Информация по профилям с anti-bi металлом

Термоост в стандартных профилях

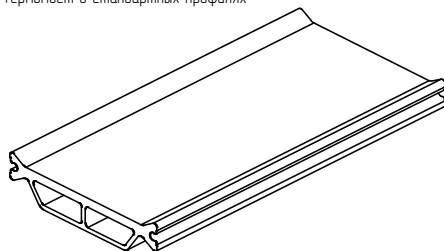
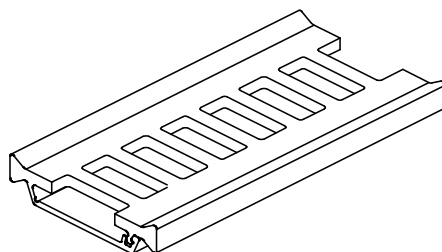
Различие профилей с anti-bi металлом АУРС W72.0214, АУРС W72.0215, АУРС W72.0243, АУРС W72.0244 и стандартных профилей АУРС W72.0204, АУРС W72.0205, АУРС W72.0241, АУРС W72.0242 заключается в применяемых термоостах.

Термоост в профилях с anti-bi металлом

Производить обработку профилей с anti-bi металлом следует аналогично стандартным профилям. Таблица соответствия профилей приведена ниже.

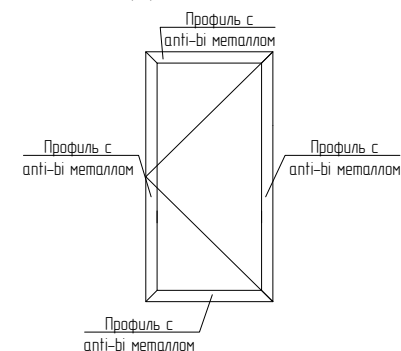
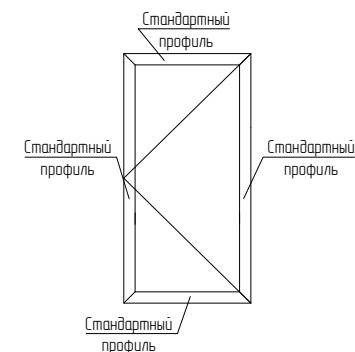
Стандартные профили используются совместно! Не допускается их комбинация с профилями с anti-bi металлом.

Любые комбинации не допустимы!
